RESOLUCIÓN No.

POR MEDIO DE LA CUAL SE OTORGA UN PERMISO DE VERTIMIENTOS Y SE ADOPTAN OTRAS DETERMINACIONES

LA DIRECTORA DE LA REGIONAL VALLES DE SAN NICOLÁS DE LA CORPORACIÓN AUTÓNOMA REGIONAL DE LAS CUENCAS DE LOS RÍOS NEGRO Y NARE, CORNARE. En uso de sus atribuciones legales y delegatarias y

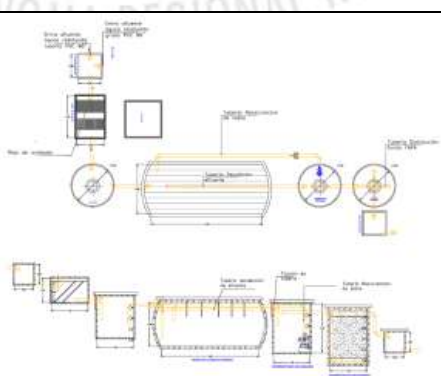
Revisión RAS:

Artículo 49 Resolución 799/2021 Trampa de grasas	Observación
Las trampas de grasa deben localizarse lo más cerca posible de la fuente de agua residual con grasas (generalmente la cocina), y aguas arriba del tanque séptico o de cualquier otra unidad que requiera este dispositivo, para prevenir problemas de obstrucción, adherencias, acumulaciones en las unidades de tratamiento y malos olores.	Cumple, toda vez que, aunque no está construido, proyecta implementarse lo más cerca posible de la zona de preparación de alimentos.

1. El volumen de la trampa de grasa se calculará para un periodo de retención mínimo de 2,5 minutos.	Cumple, toda vez que, proyecta 3 min.
2. La relación largo-ancho del área superficial de la trampa de grasa deberá estar comprendida entre 1:1 a 3:1, dependiendo de su geometría.	Cumple, toda vez que, aunque no está construido se especifica que las porciones están dentro del rango.

3. La profundidad útil deberá ser acorde con el volumen calculado partiendo de una altura útil mínima de 0,35 m.	Cumple, toda vez que, aunque no está construido se proyecta la altura mínima sugerida.

Artículo 50 Resolución 799/2021 Tanque séptico	Observación												
1. El tiempo de retención hidráulica debe estar entre 12 a 24 horas.	Cumple, toda vez que se trata de un sistema compuesto por un reactor más sedimentador secundario.												
2. Para tanques sépticos rectangulares, la relación entre el largo-ancho será como mínimo de 2:1 y como máximo de 5:1. Cuando se utilicen otras formas geométricas; deberá justificarse el diseño hidráulico correspondiente.	Cumple, toda vez que se respeta la relación sugerida.												
3. El tanque séptico deberá constar como mínimo de dos cámaras; el volumen de la primera cámara deberá ser igual a 2/3 del total del volumen.	Cumple, toda vez que existen 2 unidades, siendo la primera un reactor de lodos activados y la segunda un sedimentador secundario o clarificador.												
4. La profundidad útil debe estar entre los valores mínimos y máximos dados en la Tabla 25. Profundidad útil de acuerdo con el volumen útil obtenido.	Cumple ya que el sedimentador de la primera unidad con volumen entre 6 y 10 m ³ tiene una profundidad de 1.8 m.

Artículo 175 Resolución 330/2017 FAFA	Observación
Los FAFA se construyen como una cámara anexa al final del pozo séptico o como una cámara independiente	Cumple, toda vez que el FAFA, aunque es una unidad independiente, está instalado en serie con el tanque séptico
El lecho filtrante podrá estar constituido por un lecho en grava, con un volumen de 0.02 a 0.04m ³ , por cada 0.1 m ³ /día de aguas residuales domésticas que se van a tratar; también será posible emplear material filtrante plástico, utilizando la mitad del volumen anterior.	Cumple, ya que se indica que se usará biopack (rosetones plásticos) como material filtrante. No obstante, no se especifican el número de unidades.

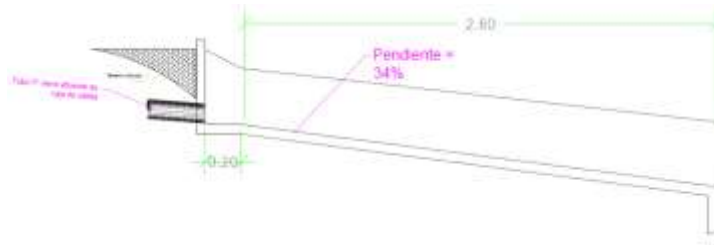
Se allegan los diseños y memorias de cálculo de una estructura de descarga con una capacidad hidráulica máxima de 2.9 L/s, lo cual es suficiente para evacuar los 0.33 L/s del efluente proyectado. A continuación, se presentan los parámetros de diseño y planos a detalle:

Obra N°:			1			Tipo de la Obra:		Estructura de Descarga		
Nombre de la Fuente:			Quebrada La Mosca			Duración de la Obra:		Permanente		
Coordenadas						Altura(m):		0,15		
LONGITUD (W) - X			LATITUD (N) Y			Z		Ancho(m):		
-75	26	20,52	6	15	51,62	2140	Longitud(m):		0,4	
								Diámetro (m)		0.2
								Pendiente longitudinal (%)		NA
								Profundidad de Socavación(m):		0.4
								Capacidad(m³/seg):		0.0029
								Cota Lámina de agua de la fuente de Tr= 100 años (m)		2140.14
								Cota de punto más baja de la obra (m)		2139.25
Observaciones:			Es una entrada conectada a la obra de disipación

Obra N°:			2			Tipo de la Obra:		Disipador		
Nombre de la Fuente:			Quebrada La Mosca			Duración de la Obra:		Permanente		
Coordenadas						Altura(m):		0.15		
LONGITUD (W) - X			LATITUD (N) Y			Z		Ancho(m):		
-75	26	20,53	6	15	51,63	2139	Longitud(m):		2.6	
								Pendiente longitudinal (%)		34
								Profundidad de Socavación(m):		NA
								Capacidad(m³/seg):		0.0029
								Cota Lámina de agua de la fuente de Tr= 100 años (m)		2140.14
								Cota Batea de la obra(m)		2139.25
Observaciones:			Estructura con disipación continua, pero incluye aumento de la rugosidad en la superficie

Es factible **ACOGER la OBRA DE DESCARGA Y DISIPACIÓN**, ya que garantiza una correcta disposición del efluente sin que se generen problemas de socavación en el punto de descarga en ribera de la "Q. La Mosca".

Planos:

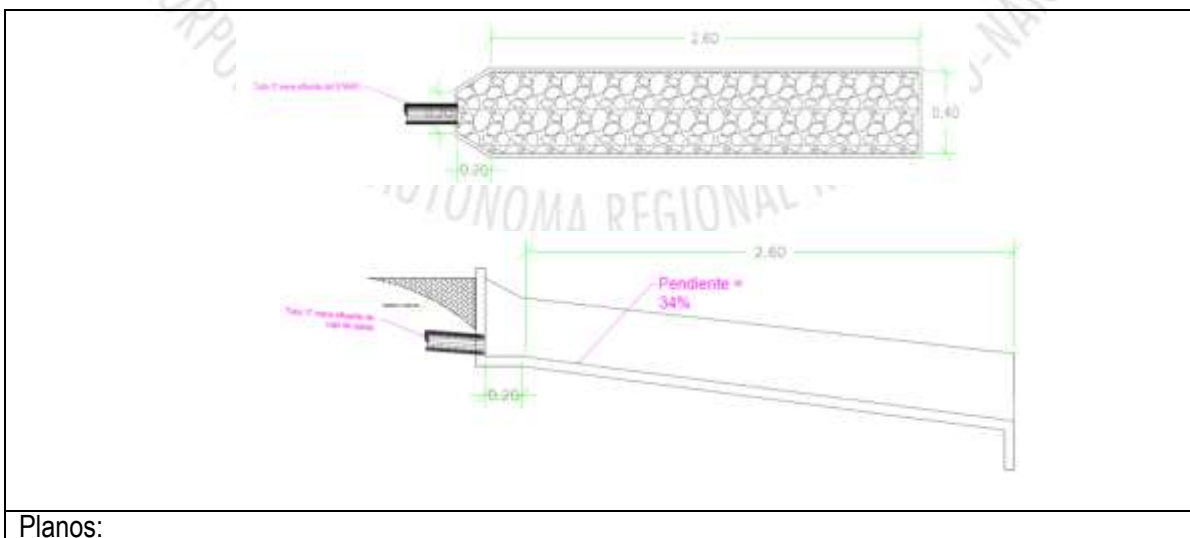
ARTÍCULO TERCERO: INFORMAR a los señores **FERNEY ALBERTO CARVAJAL GIRALDO** y **GLORIA EMILSE CARVAJAL GIRALDO**, que se **CONCEDE LA AUTORIZACIÓN**, para la ocupación de cauce para la construcción de la infraestructura de entrega del vertimiento al cuerpo de agua, a las siguientes estructuras:

Obra N°:			1			Tipo de la Obra:		Estructura de Descarga		
Nombre de la Fuente:			Quebrada La Mosca			Duración de la Obra:		Permanente		
Coordenadas						Altura(m):		0,15		
LONGITUD (W) - X			LATITUD (N) Y			Z		Ancho(m):		
-75	26	20,52	6	15	51,62	2140	Longitud(m):		0,2	
								Diámetro (m)		0.076 (3")
								Pendiente longitudinal (%)		NA
								Profundidad de Socavación(m):		0.4
								Capacidad(m³/seg):		0.0029
								Cota Lámina de agua de la fuente de Tr= 100 años (m)		2140.14
								Cota de punto más baja de la obra (m)		2139.25
Observaciones:			Es una entrada conectada a la obra de disipación

Obra N°:			2			Tipo de la Obra:		Disipador		
Nombre de la Fuente:			Quebrada La Mosca			Duración de la Obra:		Permanente		
Coordenadas						Altura(m):		0.15		
LONGITUD (W) - X			LATITUD (N) Y			Z		Ancho(m):		
-75	26	20,53	6	15	51,63	2139	Longitud(m):		2.6	
								Pendiente longitudinal (%)		34
								Profundidad de Socavación(m):		NA
								Capacidad(m³/seg):		0.0029
								Cota Lámina de agua de la fuente de Tr= 100 años (m)		2140.14
								Cota Batea de la obra(m)		2139.25
Observaciones:			Estructura con disipación continua, pero incluye aumento de la rugosidad en la superficie

Parágrafo primero. Esta autorización se realiza considerando que la obra referida se ajustará totalmente a la propuesta de diseño teórica (planos y memorias de cálculo) presentada en los estudios que reposan en el expediente ambiental.

Parágrafo tercero. La autorización de la estructura de descarga, acoge únicamente la obra descrita en el presente informe técnico
